改善箇所説明図

ボンネットのラッチ及びワイヤー

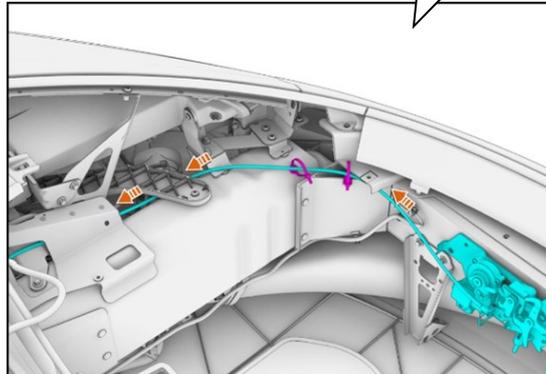
基準不適合発生箇所

ボンネットのラッチ及びワイヤーにおいて、ワイヤーの設計が不適切なため、走行時の振動等によりワイヤーにテンションが掛かることがある。そのため、ラッチが作動し、最悪の場合、走行中にボンネットが開き、運転者に必要な視野が塞がれるおそれがある。

全車両、ボンネットラッチ及びワイヤーを対策品に交換する。

・改善実施済車は、運転者席側ドア開口部のドアロックストライカー付近に、外-3889のステッカーを貼付する。
